ZZP.2380.112.2024

WYJAŚNIENIA I ZMIANY TREŚCI SWZ

Dotyczy: postępowania o udzielenie zamówienia publicznego, prowadzonego pn.: **Dostawa, montaż i uruchomienie agregatów prądotwórczych oraz UPS-a do czterech jednostek Policji położonych na terenie województwa wielkopolskiego**

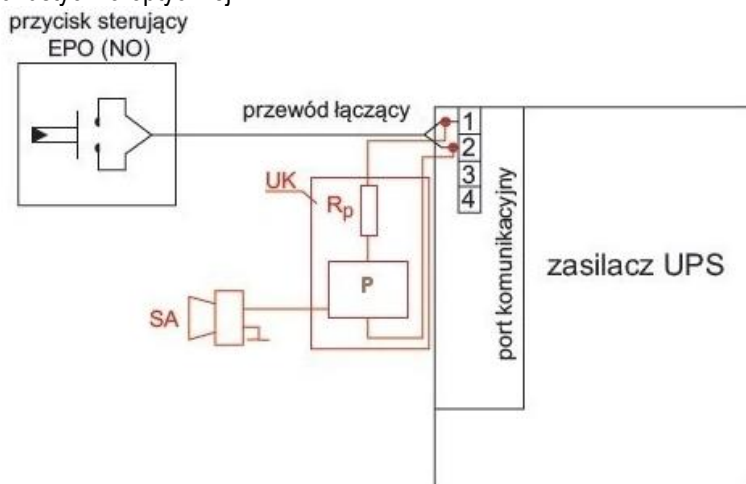
Czy Zamawiający dopuszcza rozwiązanie podstawowej instalacji EPO dla zasilacza UPS, składającej się z wyłącznika PWP/wyłączników PWP z sygnalizacją optyczną w miejscu instalacji UPS oraz przy wejściu do budynku, połączonych bezpośrednio z wyjściem EPO w zasilaczu UPS? Podstawowa instalacja EPO, po zadziałaniu wyłącznika PWP, przerywa pracę zasilacza UPS, a przewód nie jest monitorowany pod kątem ciągłości zasilania? Jeżeli Zamawiający wymaga innego rozwiązania prosimy o jego wskazanie.

Wyjście / wyłącznik EPO w zasilaczu UPS skonfigurować w układzie styków NO. Układ wyłączników PWP-UPS (przycisków sterujących EPO) zasilacza UPS skonfigurować w układzie styków NO oraz wyposażyć w sygnalizację stanu i kontroli ciągłości wyłącznika EPO np. jak na poniższym rysunku, gdzie: UK – układ kontroli stanu wyłącznika EPO, SA – sygnalizator akustyczno-optyczny, Rp – rezystor pomiarowy, P – przekaźnik monitorujący parametry obwodu/układu. W przypadku zmiany parametrów w obwodzie/układzie, zmiana położenia styku pomocniczego przekaźnika spowoduje uruchomienie sygnalizacji akustyczno-optycznej.

Sygnalizatory akustyczno-optyczne zlokalizować w miejscu montażu wyłączników PWP-UPS tj. przy wejściu do budynku oraz w ustalonym z użytkownikiem obiektu pomieszczeniu stałej pracy obsługi pomieszczeń serwerowni. Przy realizacji układu wyłączników PWP-UPS (przycisków sterujących EPO) zasilacza UPS należy bezwzględnie stosować wymagania producenta urządzenia w zakresie m.in. dopuszczalnych przekrojów i typów przewodów, maksymalnej długości przewodów oraz maksymalnej rezystancji obwodu. Przy doborze przewodu do wyłącznika EPO uwzględnić wzrost rezystancji przewodu spowodowanego temperaturą pożaru.
